**EXTRAIT DU REGISTRE
DES DELIBERATIONS DU CONSEIL MUNICIPAL
DE LA VILLE DE GAP**

Modification Simplifiée n°2 du PLU sur le secteur du Bocage - approbation

Modification Simplifiée n°2

Ajustement de l'ER n°18 : liaison piétonne Bocage / Gare

Ajustement de l'ER n°18, parcelle AN297

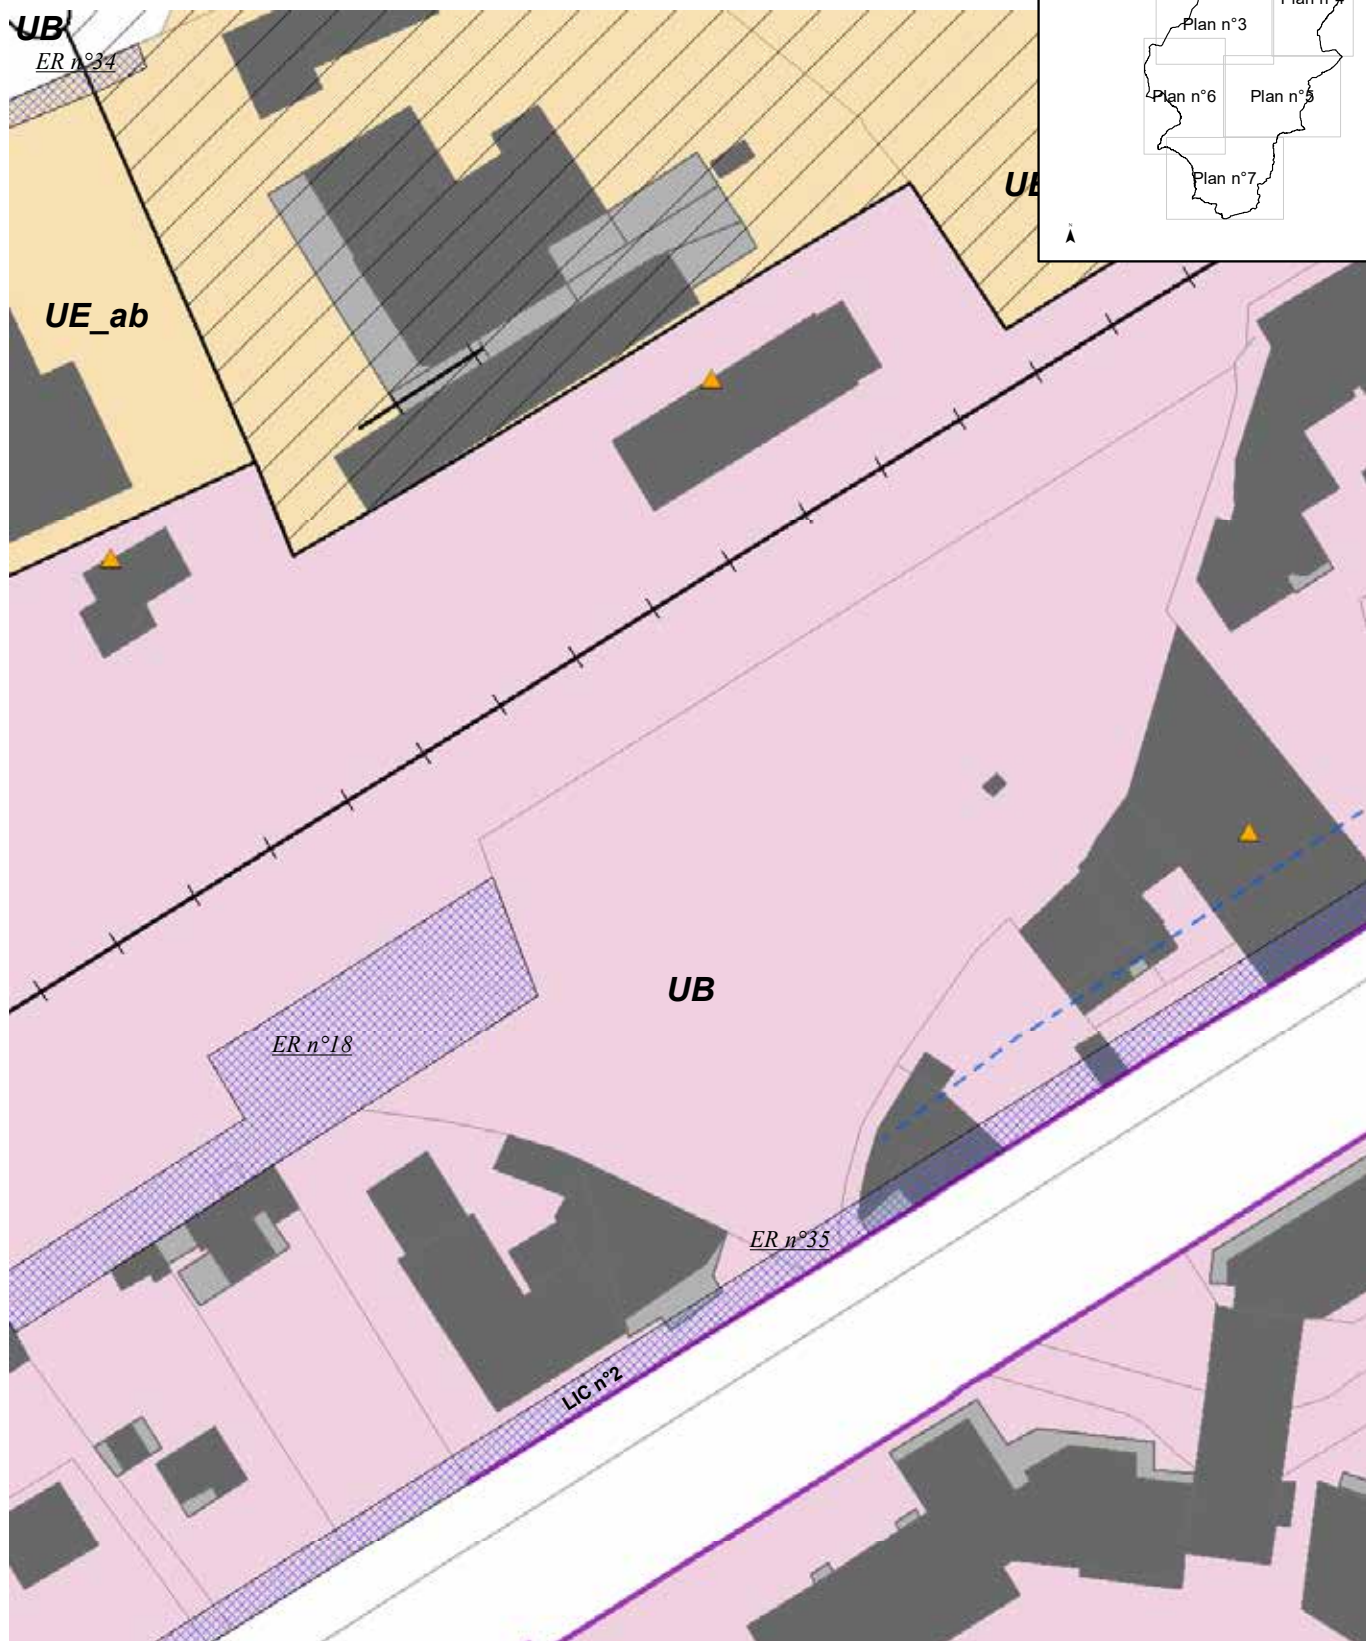
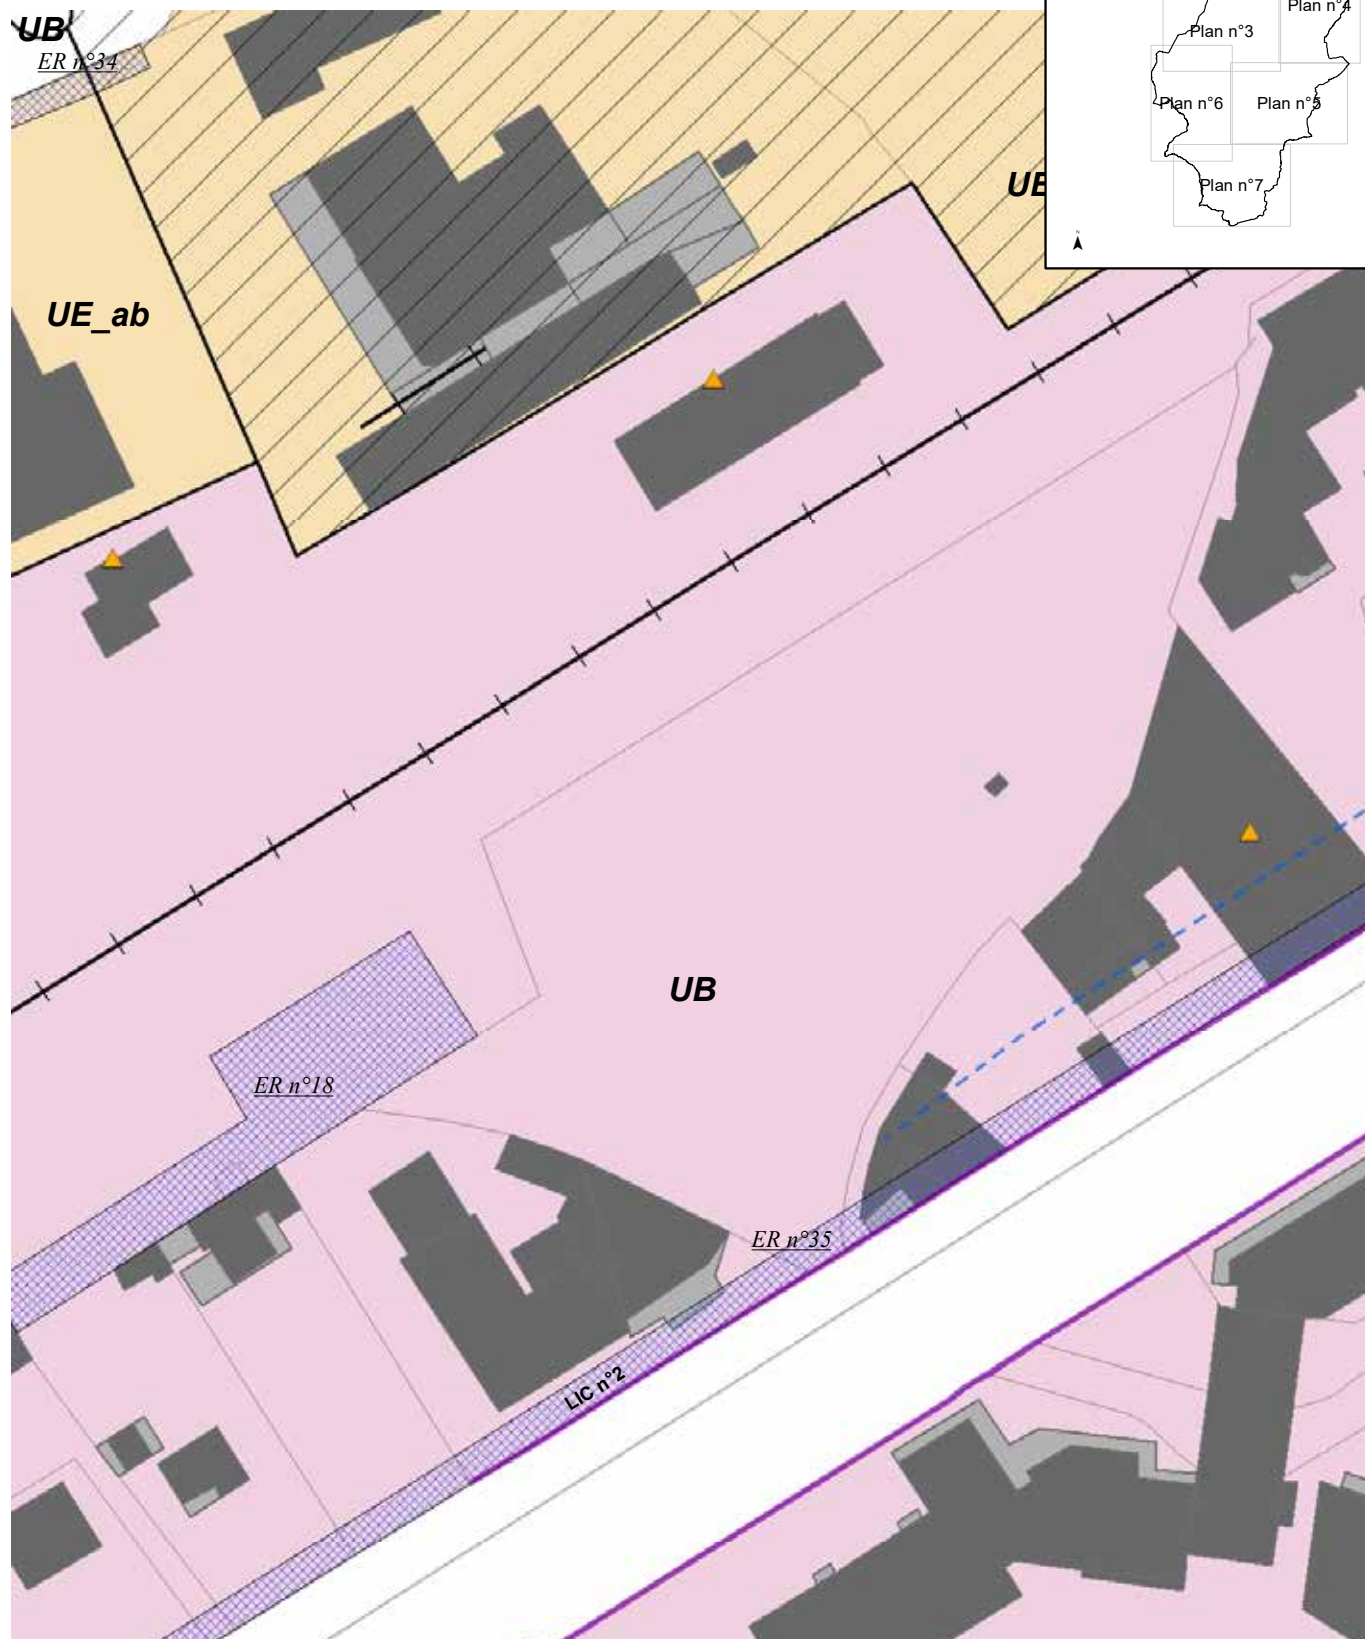
La modification simplifiée n°2 consiste uniquement à réajuster l'emplacement réservé n°18 - «liaison piétonne Gare / Bocage», à l'extrémité Est de la parcelle AN 297, pour une superficie d'environ 235 m².

- ▶ les plans de zonage n° 3 et 5 du PLU doivent être modifiés en conséquence.

Aucune autre modification du règlement graphique n'intervient sur le terrain concerné, **l'actuel classement en zone UB, sous l'emprise réservée, perdure.**
